(仮称) 吹田円山町開発事業

事業者見解書

平成 29 年 2 月

大林新星和不動産株式会社

地層の傾斜

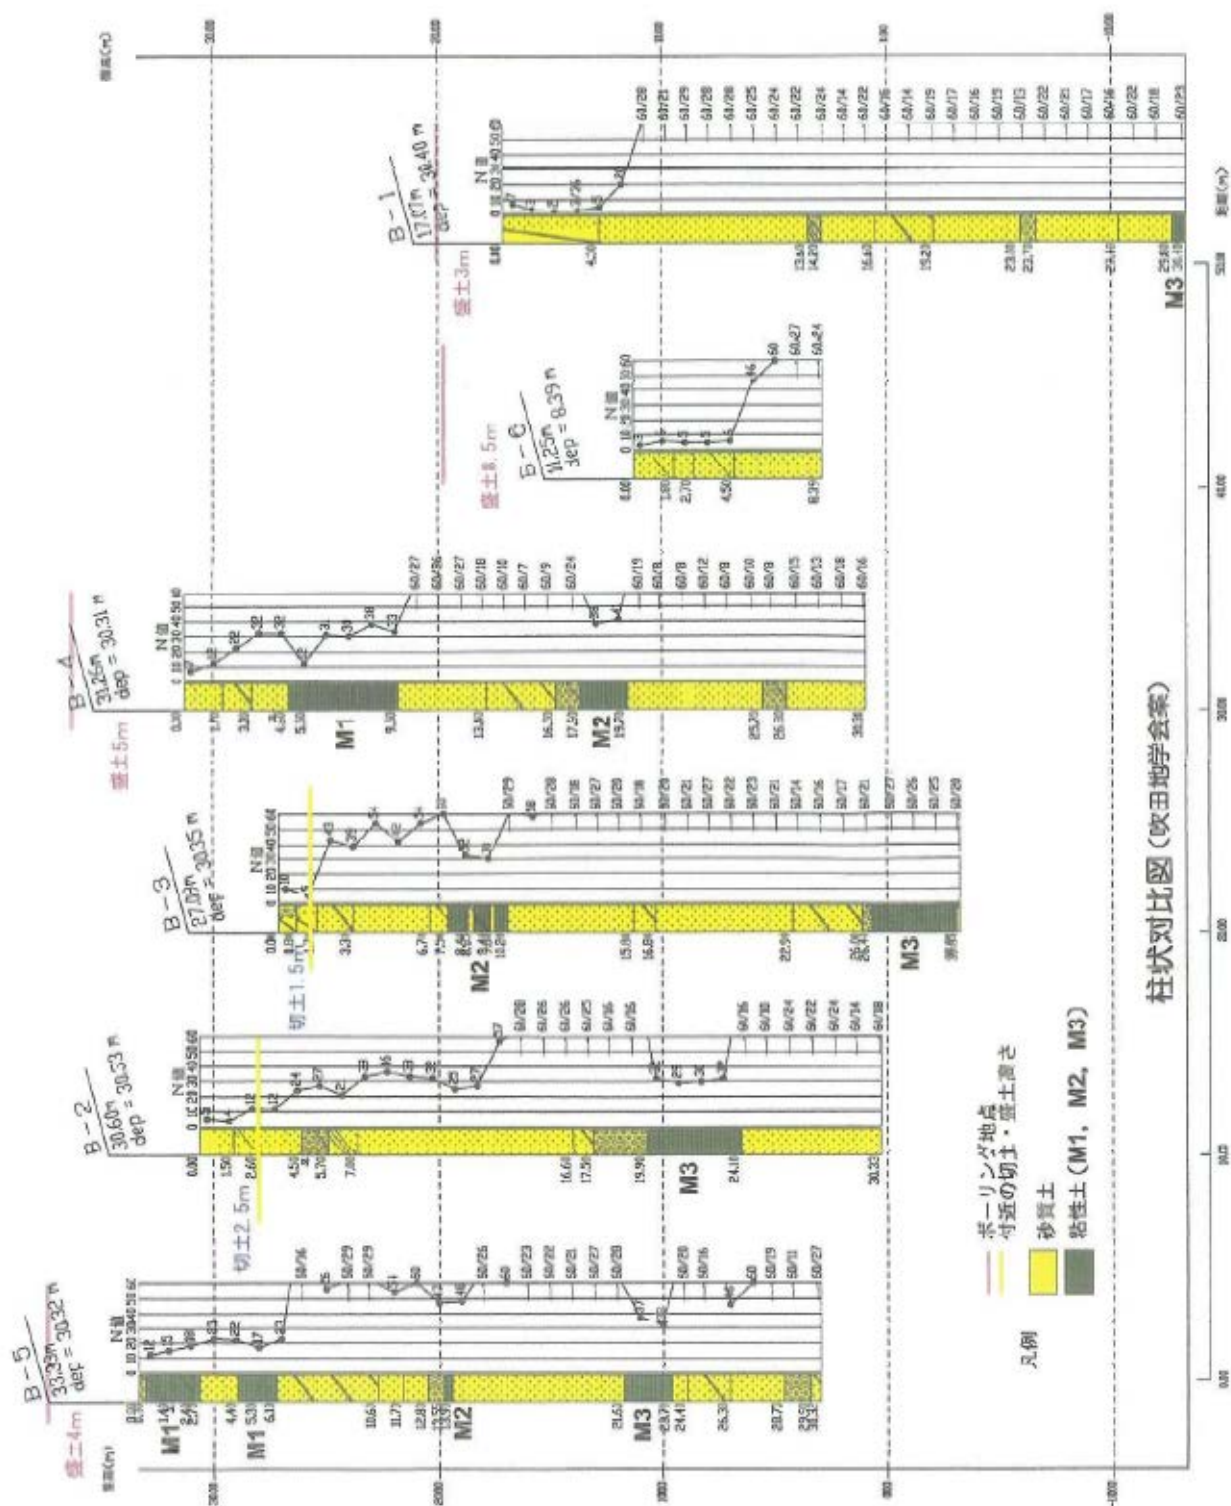
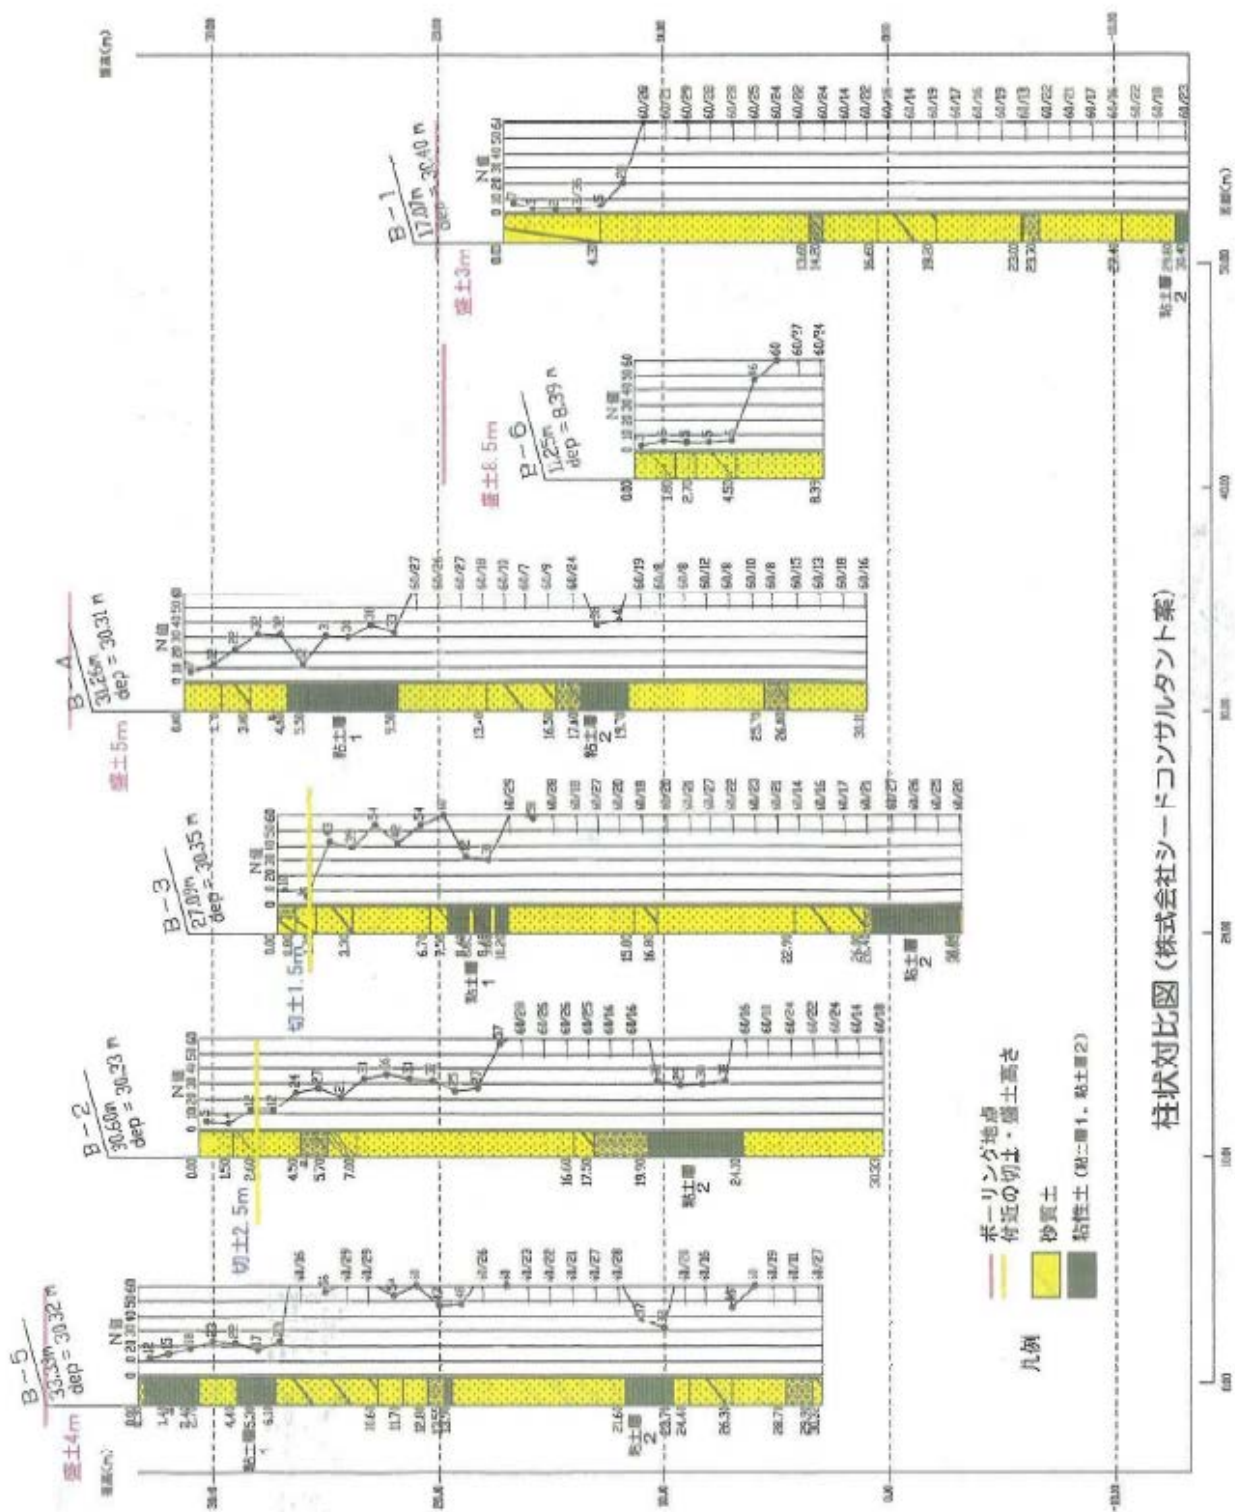
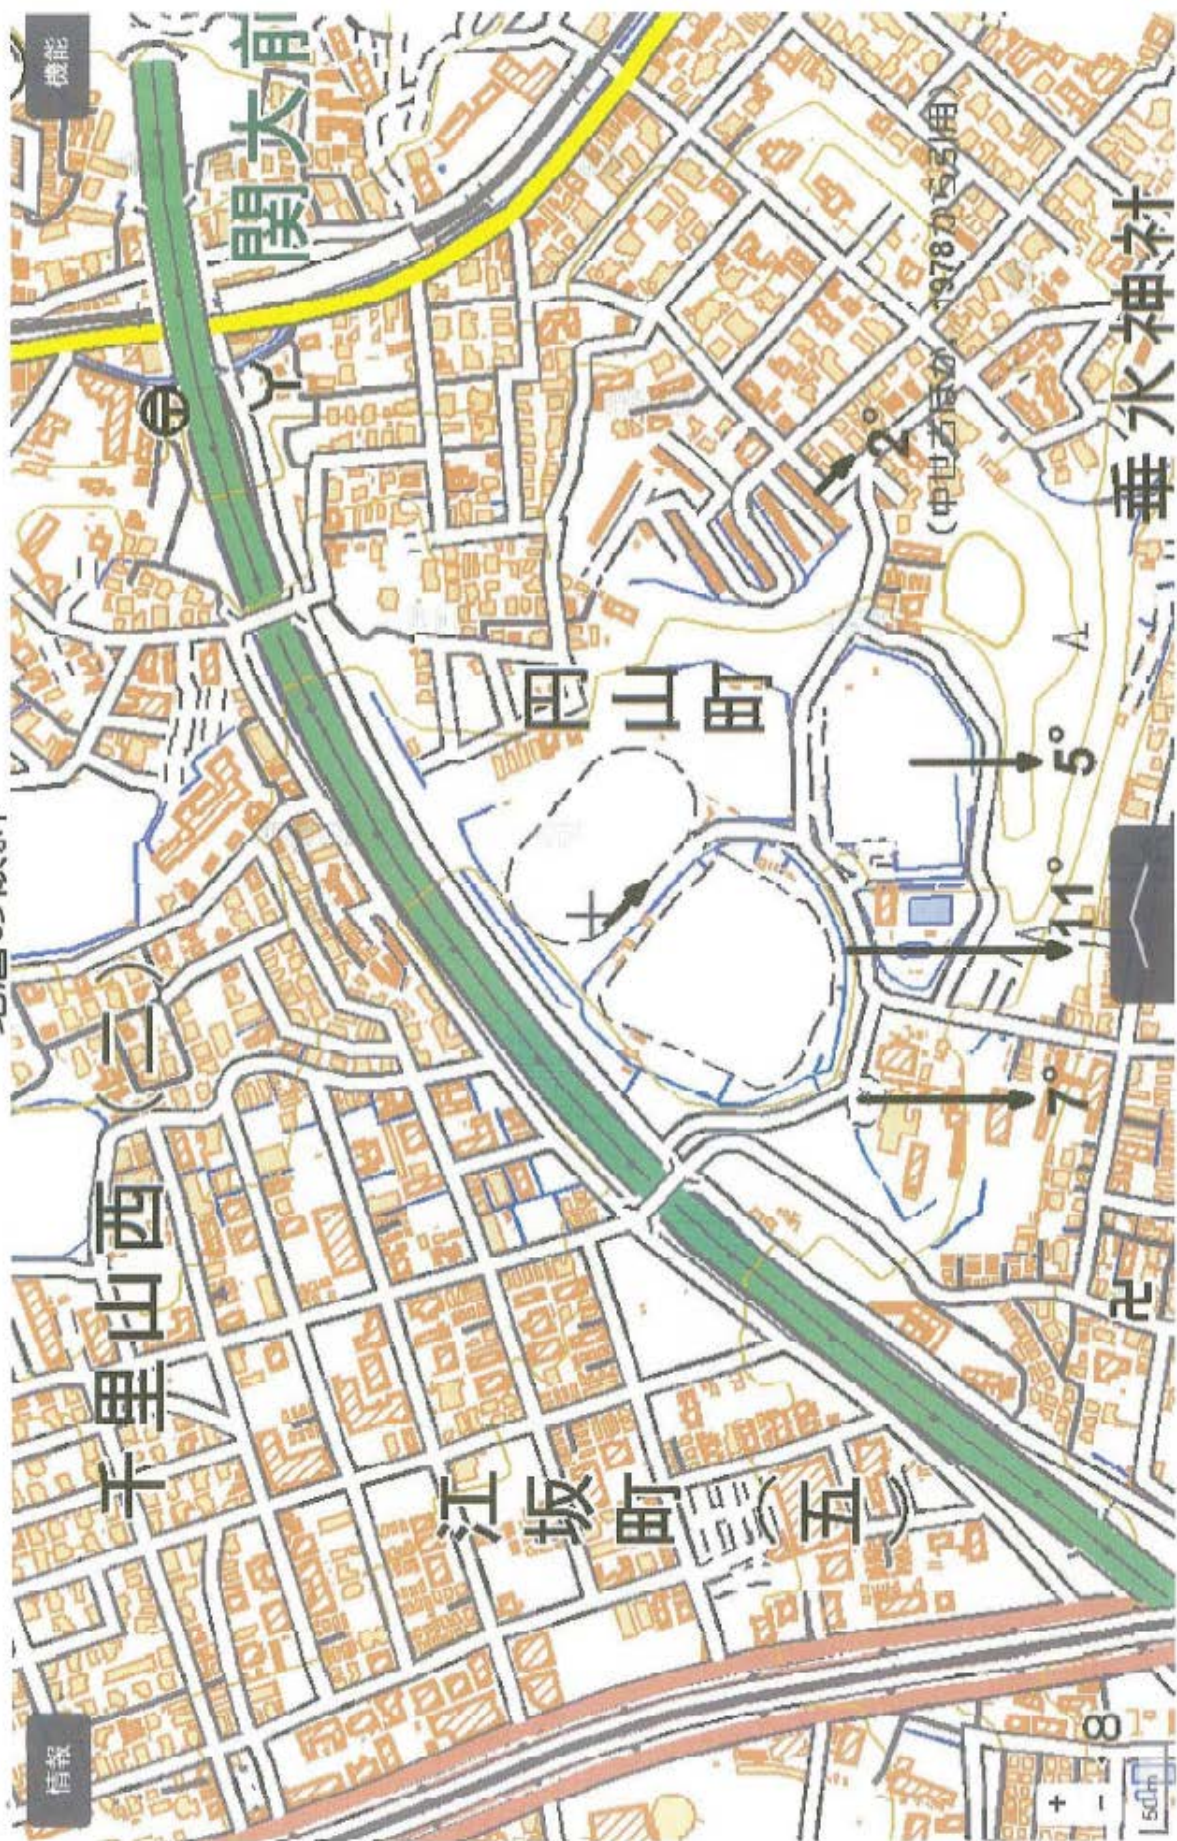
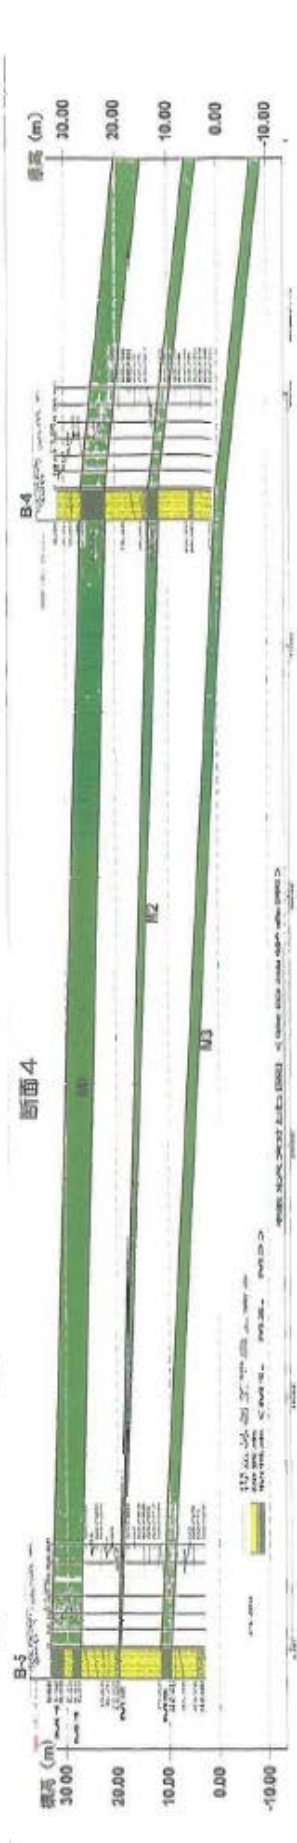
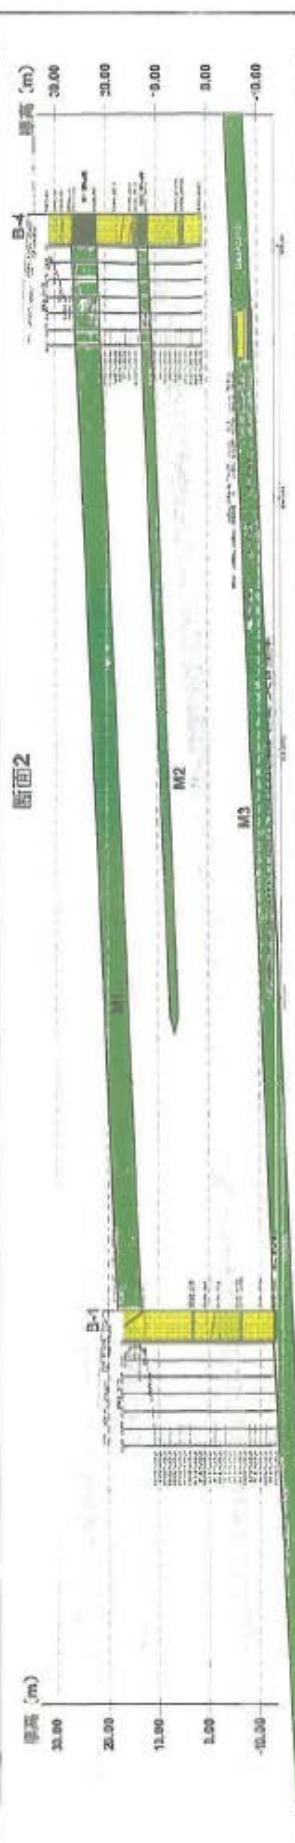
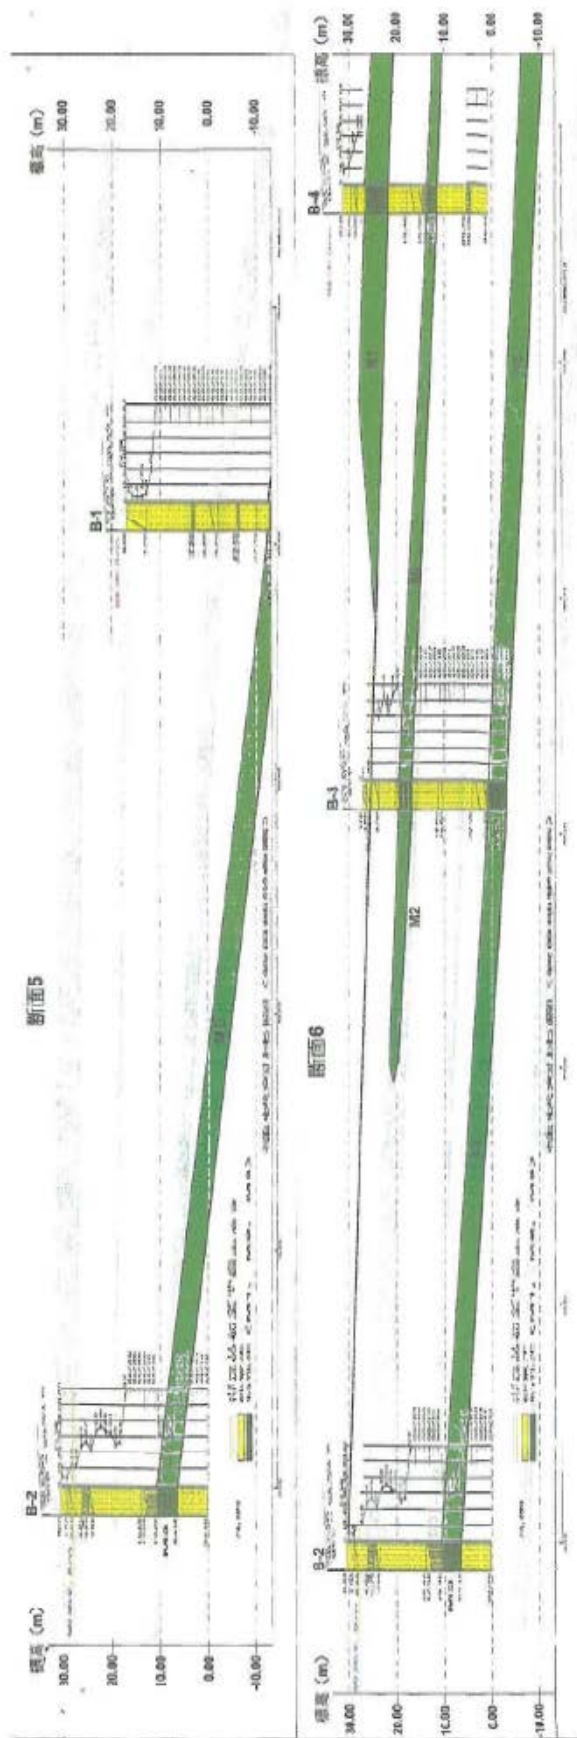
（2）ボーリングデータの検討結果について（2枚の柱状対比図参照）

① 調査地には、大きく3層の粘土層（M1、M2、M3）が分布すると考えられる（シードコンサルタントさんは粘土層1及び粘土層2の2層と推定されている）。これらの粘土層に区切られた砂層の下部に地下水が存在すると推定される。

⑦ 柱状対比図のB-5、B-2、B-3、B-4、B-1の順は相対的により北にあるものから南へ並べている。このように並べ替えると、柱状対比図を見るだけで、調査地の地層は南へ傾斜していることが分かる。

⑧ このような粘土層の対比に基づいて、各ボーリング地点間の地質断面図を6本描いた。

③ 調査地南部での地層の傾斜は南へ 7° ～ 11° 程度であると推定される。また、ボーリング掘削地点B-4付近では、地層の傾斜は南へ 5° 程度であると推定される。地下水は主として地層の最大傾斜方向（南）へ流れていると推定される。また、調査地北部～東部では、地下水は主として地層の最大傾斜方向（南東）へ流れていると推定される。

④ 垂水の滝の湧水位置は、調査地に分布する最上位の粘土層（M1）直上に相当すると推定される。垂水の滝へ地下水を供給していると推定される砂層（帯水層）は、調査地では直接地表に露出している。したがって、調査地において、多量の水がこの帯水層に浸透していると推定される。

⑤ 垂水の滝へ地下水を供給していると推定される砂層（帯水層）は、調査地では直接地表に露出している。したがって、表層付近の造成工事に伴う掘削の影響を大きく受ける。また、調査地に降った雨がこの帯水層に浸透せずに、すぐに下水道に流れ込むような造成をする（表面をアスファルトで固め、雨水を下水道へ直接排水する）と、垂水の滝の水量はかなり減少すると考えられる。

ボーリングデータの地層対比について、2つの考えが成り立つ。現在得られているデータからは、「吹田地学会案」、「株式会社シードコンサルタント案」のどちらが正解なのかは、決定できない。しかし、B-5とB-4の間に、ボーリングを1本掘削すれば、この問題は解決できると考えられる。

第2図 シードコンサルタント対比案から導かれる地層の最大傾斜方向

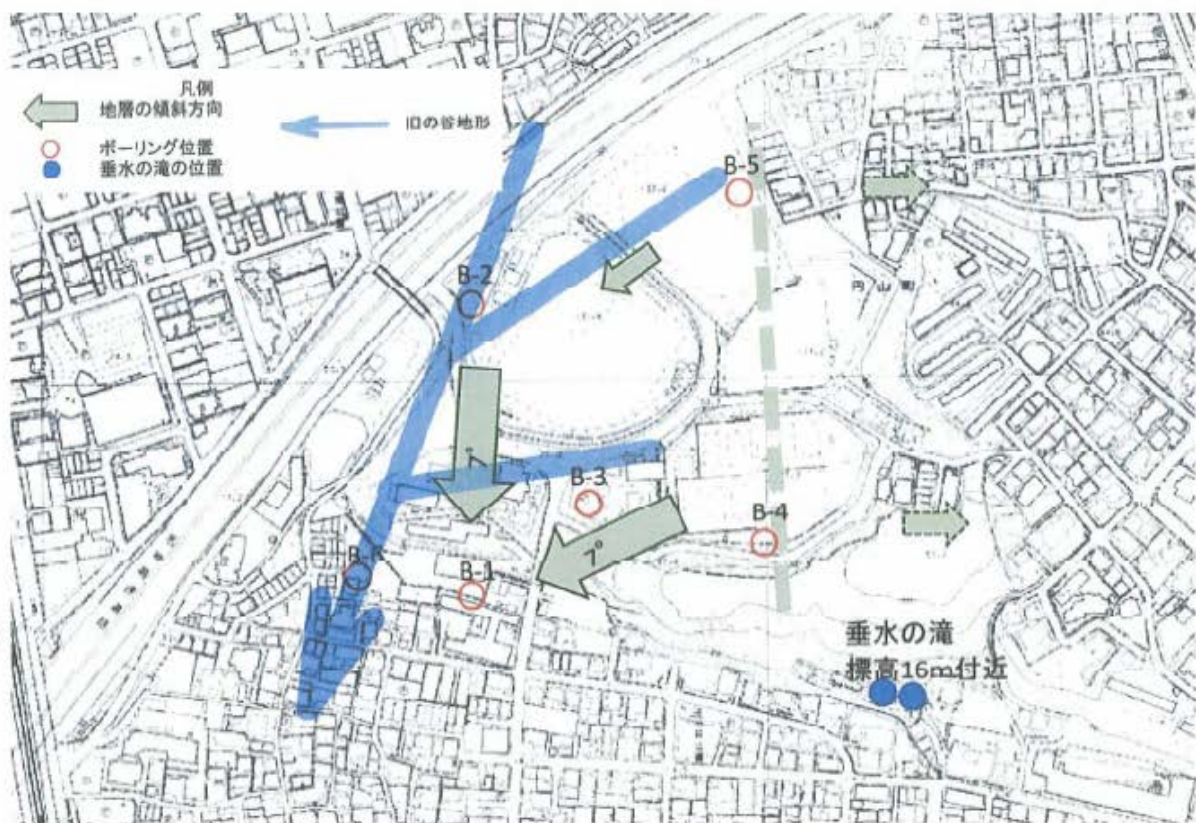
そこで、両案の要点について、その差違を一覧表にまとめた。両者の間には、根本的な差違がある。どちらの立場で開発をすすめるのかによって、造成の内容が大きく左右されられると考えられる。

(吹田地学会)案	シードコンサルタント案
ボーリング掘削地点における大阪層群の対比案	第1図 よく連続する粘土層が3層存在する。 上から順に、M1、M2、M3(以上第1図)	第1図 よく連続する粘土層が2層存在する。 上から順に、粘土層1(第1図のC1)、 粘土層2(第1図のC2)
地層の最大傾斜方向	p.2の第3図参照	p.2の第2図参照
垂水の滝に地下水を供給する帯水層	M1の直上にある砂層(第1図参照)	粘土層2(C2)の直上にある砂層 (第1図参照)
地下水が流れていく方向	調査地の南部:南(地層の最大傾斜の方向) 方向へ 調査地域の北部~東部:南東(地層の最大傾斜の方向)方向へ	南西方向(地層の最大傾斜の方向) へ
垂水の滝への影響	調査地の地下水が、垂水の滝に流れ込んでい る。開発によって大きな影響を受ける。 垂水の滝に地下水を供給している砂層(帯水 層)は、調査地東半分の丘陵表面に広く分布 する。東半部の造成・開発については、特に 影響が大きい。	垂水の滝への地下水の流れは少なく、 ほとんど影響がない。 また、垂水の滝へ地下水を供給して いる砂層(帯水層)は粘土層に覆わ れているので、表層付近の造成工事 による掘削の影響も少ない。
名神高速道路建設によって、垂水の滝の水量が激減した事実(多くの地域住民が知っている)を説明できるのか。	明確に説明できる。 かつて名神高速道路より北側の地域から流れ て来た地下水は、この高速道路の建設によっ て、堰き止められてしまった。その結果、垂 水の滝の水量が激減した。	説明できない。 かつて名神高速道路より北側の地域 から流れて来た地下水は、垂水の滝 の方向には流れていなかった。逆の 南西方向へ流れていた。つまり、こ の案によれば、名神高速道路の建設 によって、垂水の滝の水量が減るは ずがない。
垂水の滝の水量を確保するために	特に、調査地東半分において、雨水が地下に 十分に浸透するような造成を行う必要がある。 雨水が直接下水道に流れ込むような造成(ア スファルトで地表を覆うなど)は絶対に避ける べきである。 調査地東半分に、緑地や公園などをできるだけ 広く配置する。	どんな造成を考えているのでしょうか?

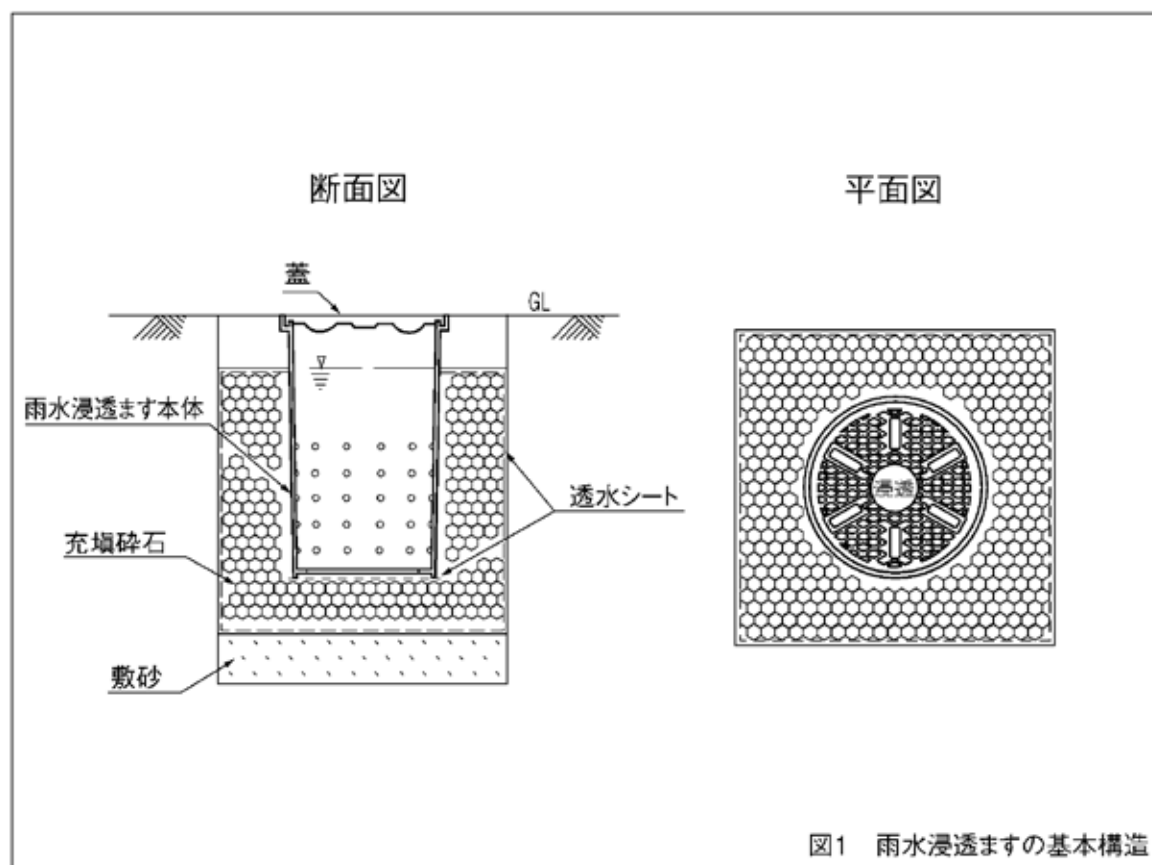
(1) 宅地内の浸透枳を考慮しない浸透量の変化

吹田市条例基準より、流出係数は 0.7 から 0.9 に増加する。

・現状 : $1/360 \times 5\text{mm/hr} \times 7.773\text{ha} \times 0.7 \times 3600 = 272.1\text{m}^3/\text{hr}$

・計画 : $1/360 \times 5\text{mm/hr} \times 7.773\text{ha} \times 0.9 \times 3600 = 349.8\text{m}^3/\text{hr}$

※現状より計画の方が流出量が 77.7m³/hr 増になり、逆に浸透量が減になる。

雨水浸透枳

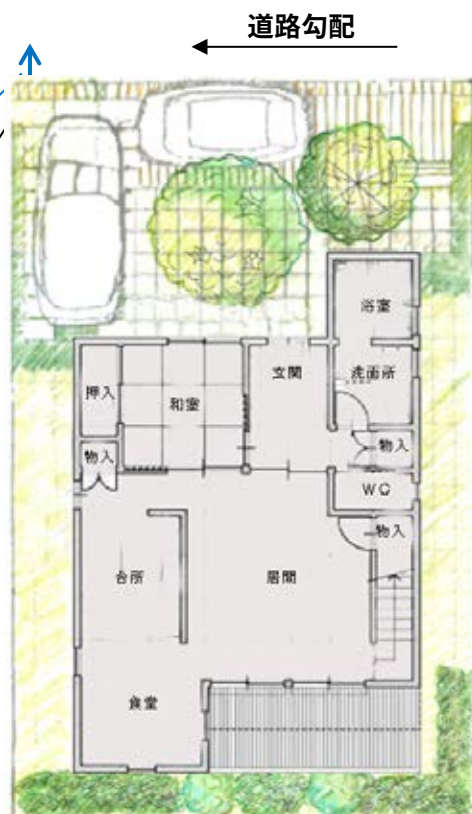
〔雨水浸透枳の配置〕

・雨水浸透枳の浸透量 = $0.276 \text{ m}^3/\text{hr}/\text{個} \times 300 \text{ 戸} = 82.8 \text{ m}^3/\text{hr}$

∴ 宅地開発による浸透量減 = $77.7 \text{ m}^3/\text{hr} < 82.8 \text{ m}^3/\text{hr}$

宅地内最終放流枳に浸透枳を各戸に設置することで、現状の開発区域以上の浸透能力のある計画となる。
